TOYOTA

BO-00231T-TME

Бюллетень технического обслуживания

Разность зазора между правой и левой стороной [выпускная труба относительно заднего бампера]

Рис. 1. Бензин

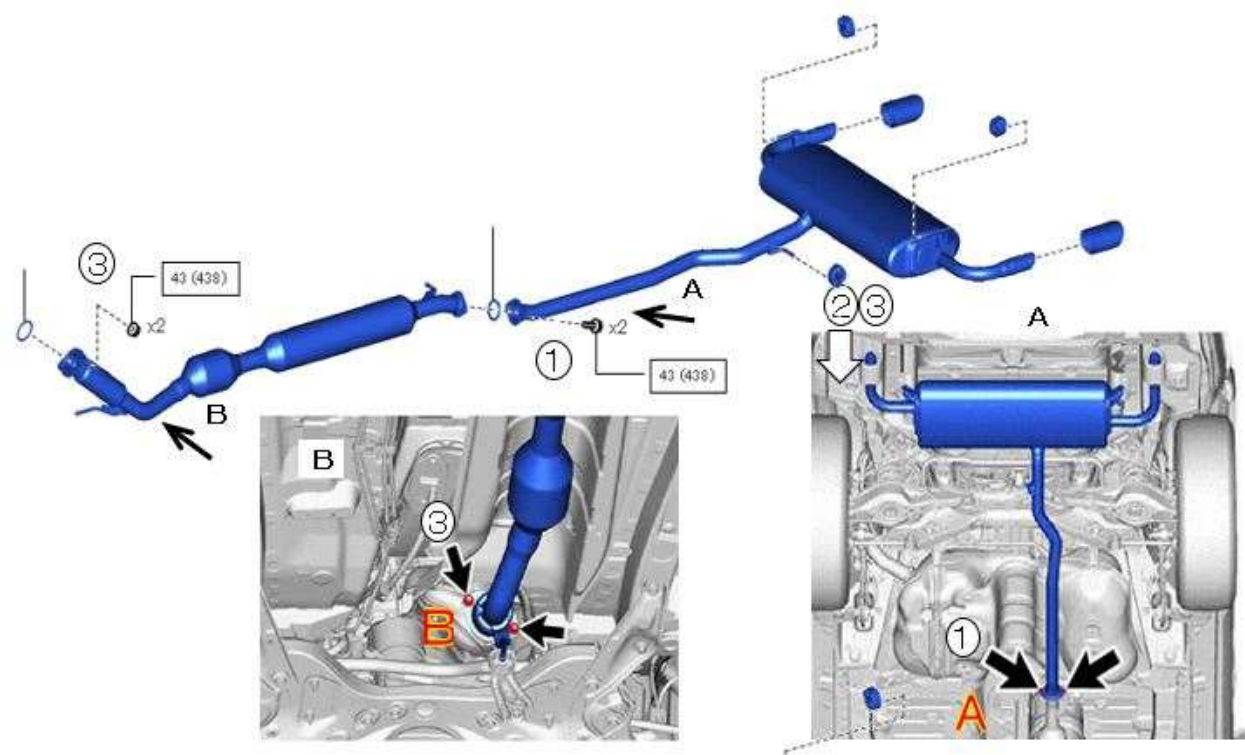
- ОСЛАБЬТЕ 2 БОЛТА ЗАДНЕЙ ЧАСТИ ВЫПУСКНОЙ ТРУБЫ ОТ ПРИЕМНОЙ ТРУБЫ (СМ. ТОЧКУ А) ТАКИМ ОБРАЗОМ, ЧТОБЫ ЗАЗОР ФЛАНЦА ДОСТИГ ПРИМЕРНО 5 ММ.
- ПОТЯНИТЕ КНИЗУ ВЫСОКУЮ ВЫПУСКНУЮ ТРУБУ, ЧТОБЫ ОБЕ ТРУБЫ ОКАЗАЛИСЬ ОДНОЙ ВЫСОТЕ.
- ЕСЛИ НЕ УДАЛОСЬ ИЗМЕНИТЬ ВЫСОТУ ВЫПУСКНОЙ ТРУБЫ ОПИСАННЫМ ВЫШЕ СПОСОБОМ, ОСЛАБЬТЕ 2 ГАЙКИ ПРИЕМНОЙ ТРУБЫ ОТ ВЫПУСКНОГО КОЛЛЕКТОРА (СМ. ТОЧКУ В) ТАКИМ ОБРАЗОМ, ЧТОБЫ ЗАЗОР ФЛАНЦА ДОСТИГ ПРИМЕРНО 5 ММ. ПОТЯНИТЕ КНИЗУ ВЫСОКУЮ ВЫПУСКНУЮ ТРУБУ, ЧТОБЫ ОБЕ ТРУБЫ ОКАЗАЛИСЬ ОДНОЙ ВЫСОТЕ.

- ШАГ 3 (ЕСЛИ ПРИМЕНИМО): ЗАКРЕПИТЕ ПРИЕМНУЮ ТРУБУ НА ВЫПУСКНОМ КОЛЛЕКТОРЕ 2 ГАЙКАМИ. < 4 3 Н • М > ВСЕ ЭЛЕМЕНТЫ: ЗАКРЕПИТЕ ЗАДНЮЮ ВЫПУСКНУЮ ТРУБУ НА ПРИЕМНОЙ ТРУБЕ С ПОМОЩЬЮ 2 БОЛТОВ. < 4 3 Н • М >
